改善箇所説明図

【不具合の内容】

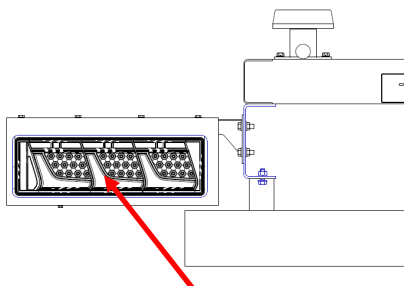
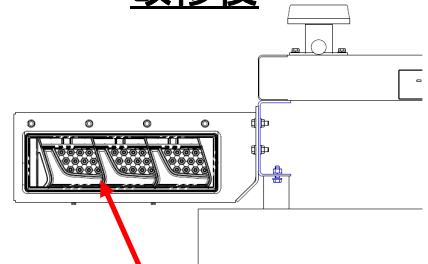
改修前

分割式リヤコンビランプ取付ブラケット

リヤコンビランプ化粧枠

スワップボディコンテナキャリアのリヤコンビランプ取付ブラケットにおいて、振動における検討が不十分なため、当該取付ブラケットの強度が不足している。そのため、走行振動などにより当該取付ブラケットに亀裂が生じ、最悪の場合、当該取付ブラケットが破断し、リヤコンビランプと共に脱落することで、他の交通の妨げとなるおそれがある。

改修後

一体型リヤコンビランプ取付ブラケット

全車両、リヤコンビランプ取付ブラケットを対策品に交換する。また、リヤコンビランプを点検し、破損がある場合は新品に交換する。
